改善箇所説明図

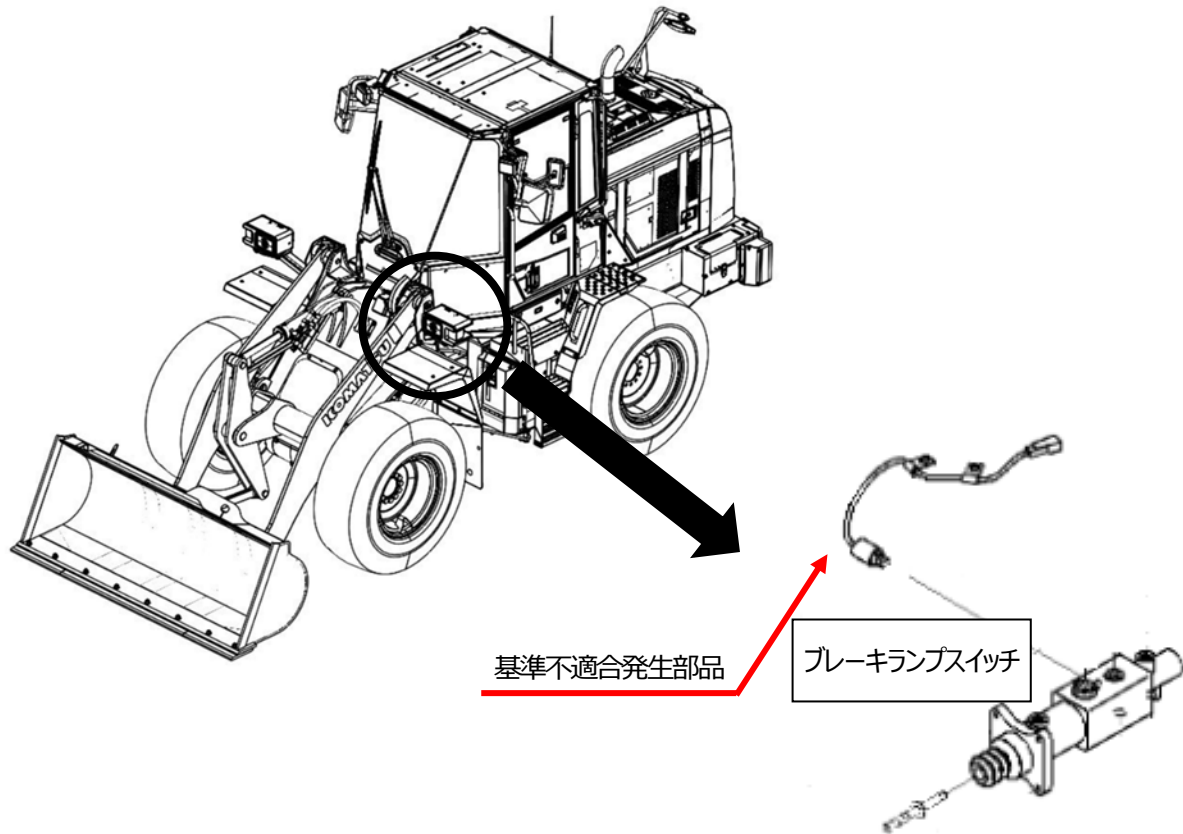
ショベル・ローダ等のブレーキランプスイッチにおいて、内部構成部品であるダイヤフラムの厚みに対するピストンとマイクロスイッチの位置調整が不適切なため、低温環境下でマイクロスイッチが導通しなくなることがある。
そのため、ブレーキペダルを踏み込んでも制動灯が点灯しないおそれがある。

全車両、ブレーキランプスイッチの製造番号を確認し、該当する期間に製造されたブレーキランプスイッチを対策品に交換する。

識別： キャブ内のヒューズボックスカバーの裏面に桃色のペイントを塗布する。
